2026 年 9 月

鍋屋バイテック会社
営業部

ツールチェンジャオートタイプ FWR-A シリーズ 廃止および後継品発売のご案内

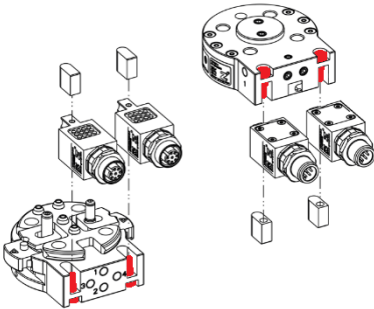
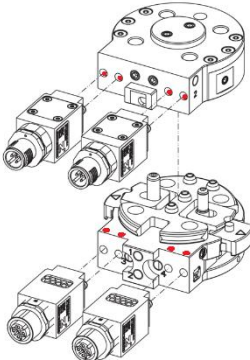
廃止品	後継品（新商品）
外観		
適用エネルギー接続モジュール	WER1000シリーズ	WER1500シリーズ
エネルギー接続モジュール 取り付け方法	ショルダーボルトによる固定 	止めねじによる固定

- 廃止品と後継品を連結することが可能です。
（例：FWR50F-00-A（ロボット側）とFWR50L-00-B（ツール側） など）
- その他の相違点は、添付のカタログPDFをご覧ください。

廃止品番	後継品番（新商品）
FWR40F-00-A	FWR40F-00-B
FWR40L-00-A	FWR40L-00-B
FWR50F-00-A	FWR50F-00-B
FWR50L-00-A	FWR50L-00-B
FWR63F-00-A	FWR63F-00-B
FWR63L-00-A	FWR63L-00-B
FWR80F-00-A	FWR80F-00-B
FWR80L-00-A	FWR80L-00-B
